ZP.271.1.49.2019.MP

Dotyczy: odpowiedzi na pytania w przetargu nieograniczonym na renowację zespołu parkowo – pałacowego w Żorach – Baranowicach – Etap I.

Przykładowo projekt budowlano- architektoniczny, a projekt elektryczny:

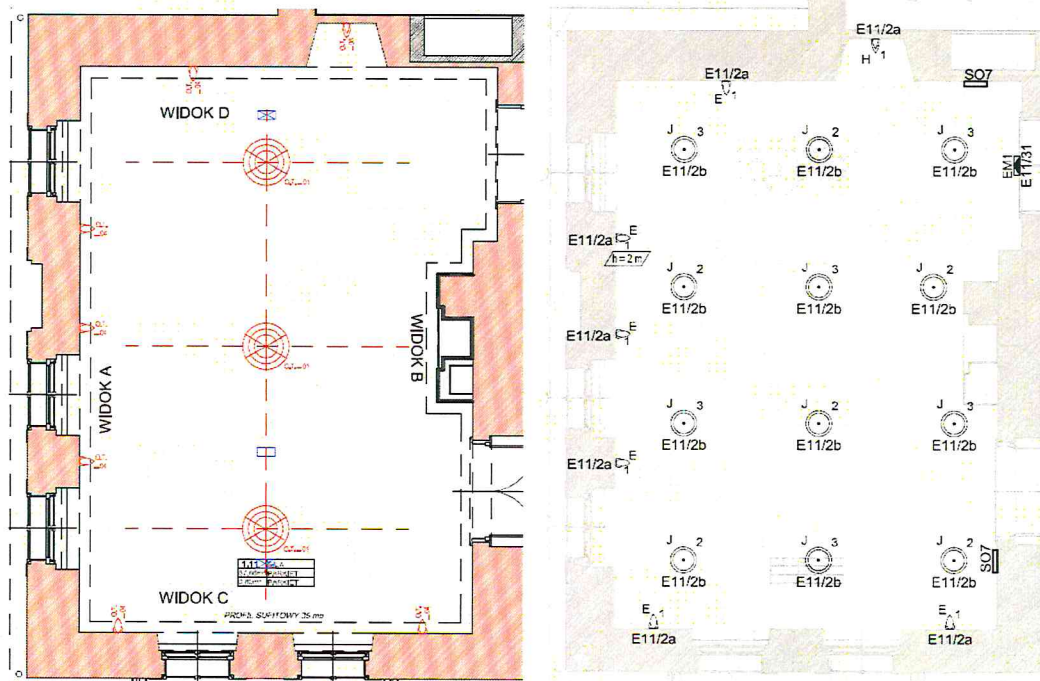
**Pytanie 2:** Prosimy o wyjaśnienie rozbieżności pomiędzy rysunkami branży elektrycznej o numerach: E-13, E-14 i E-15, a rysunkami branży budowlano - architektonicznej o numerach A22, A23, A24. Rozbieżność dotyczy różnicy w rozmieszczeniu, ilościach i typach opraw oświetleniowych. Prosimy o informację, który projekt jest wiążący do wyceny i montażu instalacji oświetleniowej.

**Odpowiedź:** Obowiązujący jest projekt wykonawczy elektryczny.
